柏崎刈羽原子力発電所6号及び7号炉 発電用原子炉設置変更許可申請

【浸水防止設備の変更】

2019年1月29日
東京電力ホールディングス株式会社

■ 浸水防護重点化範囲及び浸水対策範囲(7号炉タービン建屋地下1階)

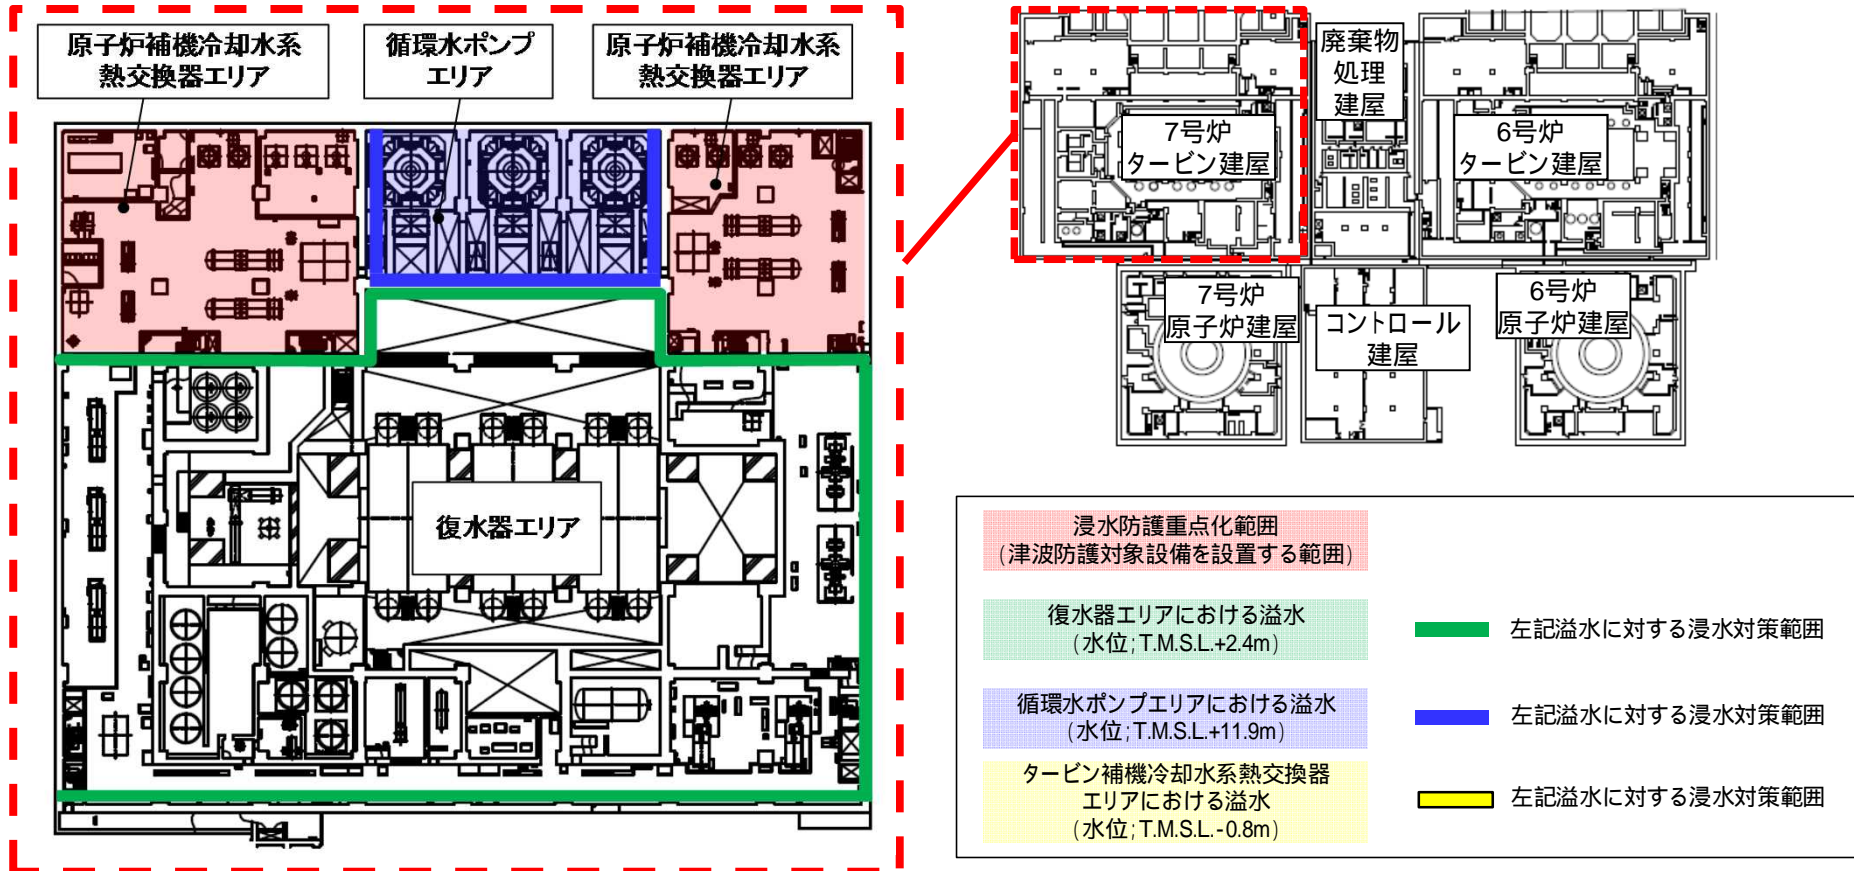
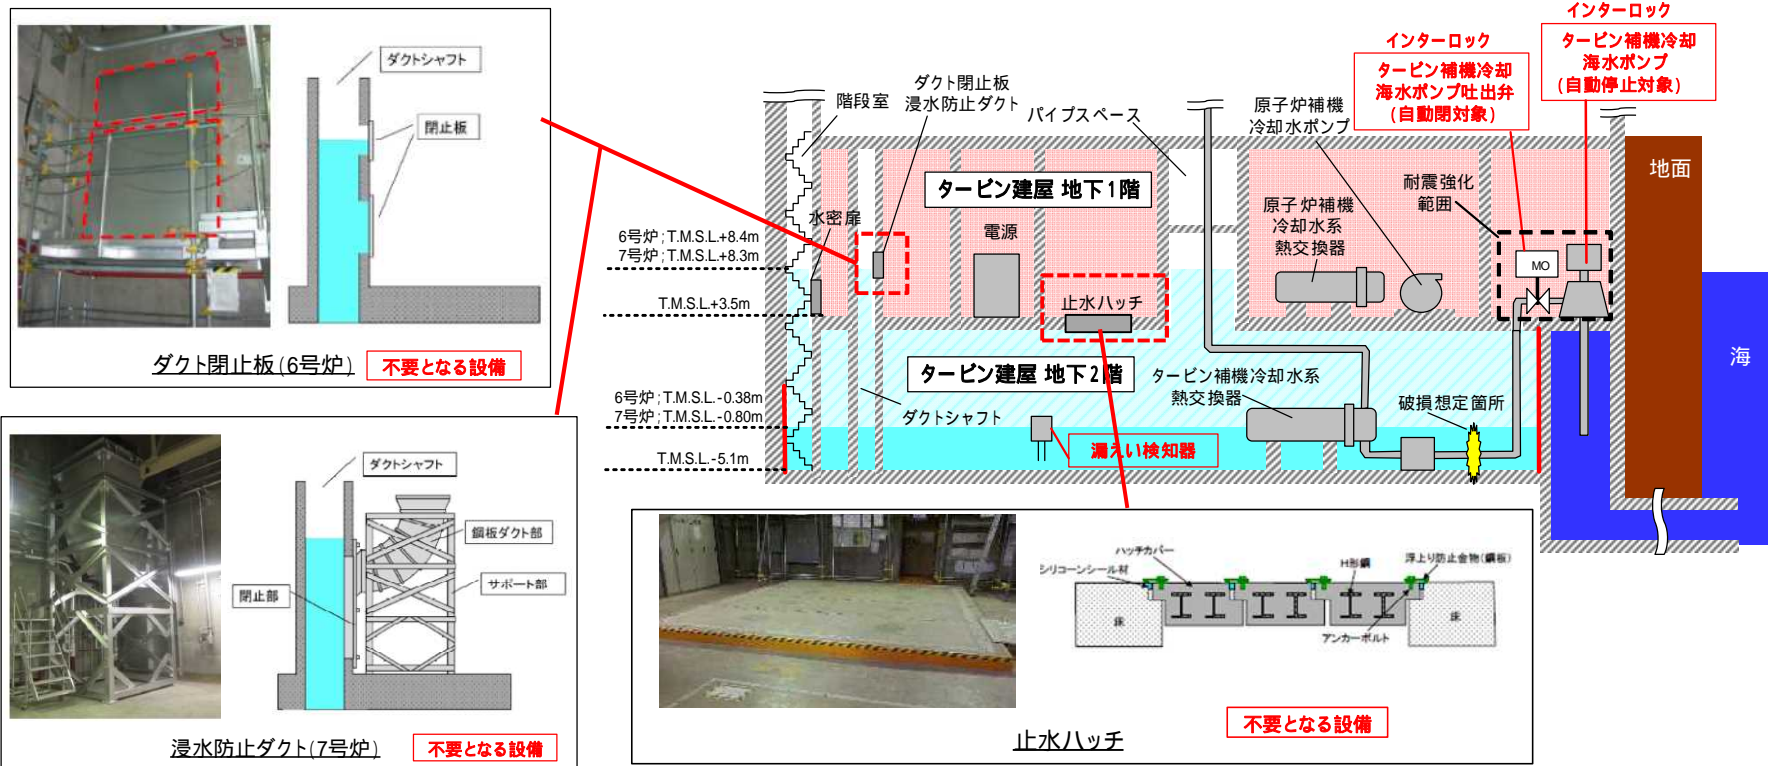
復水器エリアにおける溢水は当該階まで到達しないが、自主的に浸水対策を実施
